Oggetto: Osservazioni alla Procedura di VIA ai sensi del D.Lgs n.163/2006 sul progetto preliminare "Sistema Conoscitivo Unico dei Quattro Tracciati di Progetto" Legge 443/2001 – D.Lgs. 163/2006 – D.Lgs. 152/2006 – Progetto preliminare "Nuova linea AV/AC Venezia-Trieste" proposto dalla società Italferr S.p.a.

OGGETTO : Deliberazione in merito a nuovo parere espresso ai sensi dell'art. 3 L.R. 43/1990 e s.m.i. e art. 25 D.Lgs. 152/2006 progetto Nuova linea AV/AC Venezia Trieste - Invio integrazioni e richiesta Direzione Centrale Ambiente Energia e Politiche per la Montagna Servizio VIA prot. n. 0022598/P del 27/06/2012 ALP VIA e prot. n. SVIA - VIA 413.414 pervenuta il 28/06/2012 al protocollo n. 0015936

Oggetto: Relazione tecnica relativa al parere da fornire alla Regione Friuli Venezia Giulia ai sensi dell'art. 3 della L.R. 43/1990 e s.m.i. e sulle osservazioni da inviare al Ministero dell'Ambiente tutela del territorio e del mare ai sensi dell'art. 25 del Dlgs 152/2006 e s.m.i. nell'ambito del progetto "Nuova linea AV/AC Venezia-Trieste" a seguito della pubblicazione del "Sistema conoscitivo unitario" proposto dalla società Italferr S.p.a.

Interferenza nr.7

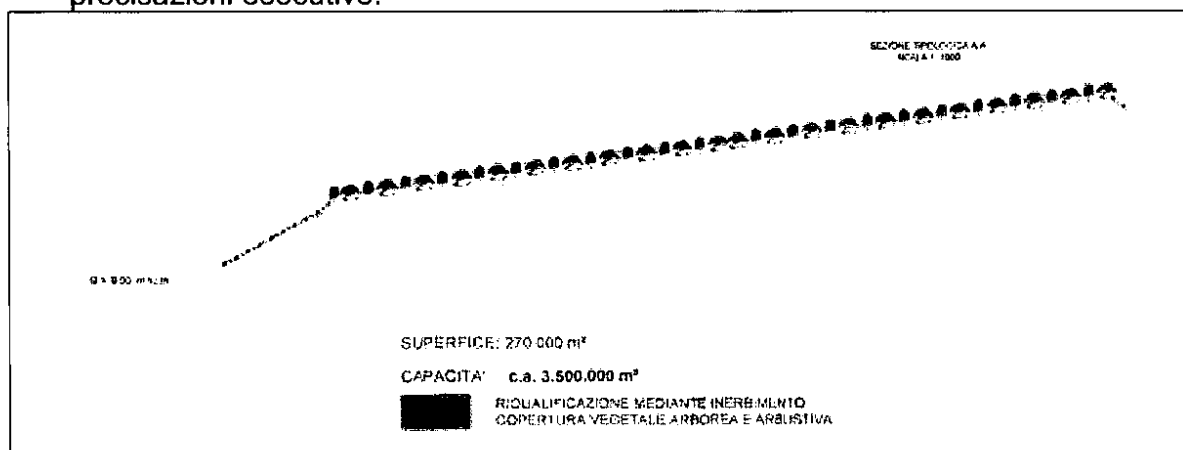
Dalla documentazione progettuale, relazione di cantierizzazione e collegati elaborati grafici, si prevede l'utilizzo della Cava "Monte sei Busi" per l'approvvigionamento di inerti ed il conferimento delle terre da scavo. Su tale tale previsione si osserva:

- a. L'autorizzazione per l'esercizio dell'attività di cava viene rilasciata dalla Regione Friuli Venezia Giulia, sulla base delle competenze in materia costituzionalmente attribuite. La RFVG infatti ha autorizzato l'esercizio di tale attività sulla base di un progetto di recupero ambientale in avanzato stato di attuazione. Si richiede pertanto di effettuare un preventivo studio di fattibilità sul possibile approvvigionamento e conferimento di materiali da scavo all'interno del sito. A tal fine si consideri il Decreto dell'Assessore Regionale all'Ambiente nr. AMB/151-GO/CAV/8 dd. 06.02.1996 con il quale si autorizza la coltivazione della cava di calcare denominata "Monte Sei Busi" per un periodo di venti anni suddiviso in quattro fasi quinquennali. La terza fase, attualmente in esercizio, è stata autorizzata con Decreto del Direttore centrale ambiente e lavori pubblici n. ALP.1- 2842-GO/CAV/8 dd.07.12.2007 nel quale sono riportate alcune precisazioni esecutive.

- b. In caso fosse verificata positivamente l'ipotesi di cui sopra, si ritiene necessario inoltre:
 - Individuare come assi principali di attraversamento e movimentazione materiali di scavo l'autostrada A/4 e la S.S. 677 Casello Redipuglia – SS.14;

- Residualmente individuare i percorsi di attraversamento ed il numero approssimativo dei mezzi movimento terra in transito sul territorio comunale. Su tali tratti stradali dovrà essere predisposta idonea segnaletica, un programma di pulizia e manutenzione ordinaria e straordinaria del manto stradale durante i lavori nonché il ripristino finale a lavori eseguiti. Il piano dei trasporti dovrà essere realizzato con finalità tese a limitare l'immissione in atmosfera delle polveri di carico e del CO₂. Si indica per l'abbassamento del CO₂ di prevedere nel progetto di cantierizzazione l'uso di veicoli alimentati a biogas liquefatto (biocarburante a base di rifiuti organici in grado di abbassare dell'80% l'emissione di CO) o altri sistemi in grado di mitigare l'impatto da CO₂. Resta

fermo il rispetto delle normative in materia di trattamento delle terre e rocce da scavo indicate dal D.Lgs. 152/2006.
Gli adempimenti di cui sopra dovranno essere concordati con il comune tramite specifico atto convenzionale.
